改善箇所説明図

基準不適合発生箇所

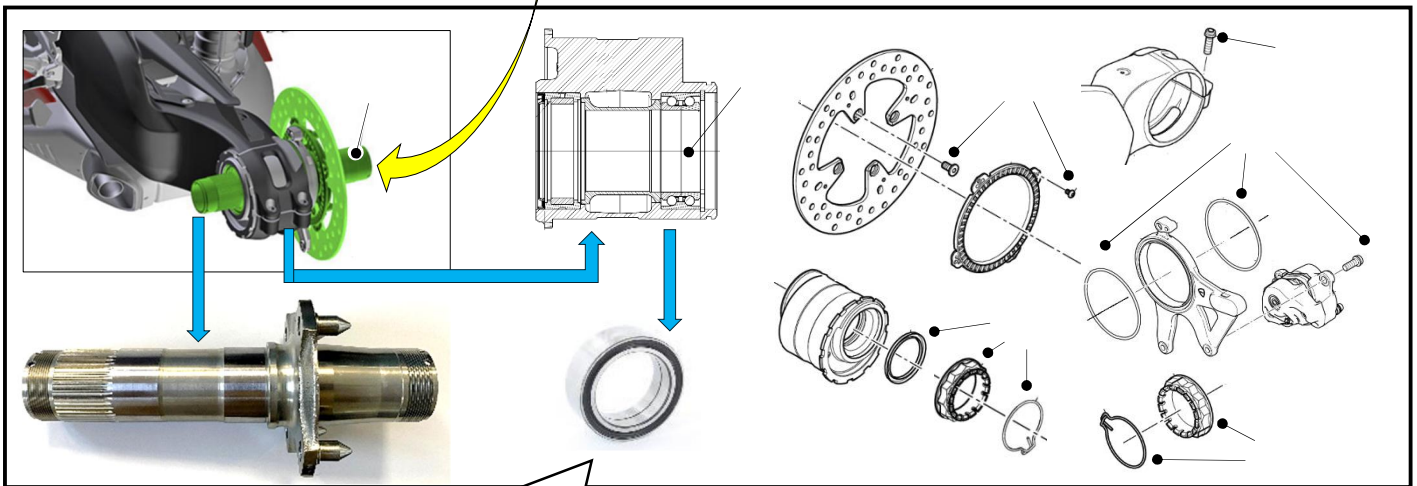
後輪車軸において、強度検討が不十分なため、切欠部に過度な応力が生じることがある。そのため、走行中に後輪車軸に亀裂が入り、異音が発生し、最悪の場合、後輪車軸が破断し、転倒するおそれがある。

1. 後輪車軸 を対策品に交換する。
2. ボールベアリング を新品に交換する。
3. 関連部品 を点検し、損傷があれば新品に交換する。
関連部品(ボルト、ナット、クリップ、リテーナー、ダストガードなど)

全車両、後輪車軸を対策品に交換し、ホイールベアリングを新品に交換する。なお、後輪車軸の関連部品を点検し、損傷があれば新品に交換する。
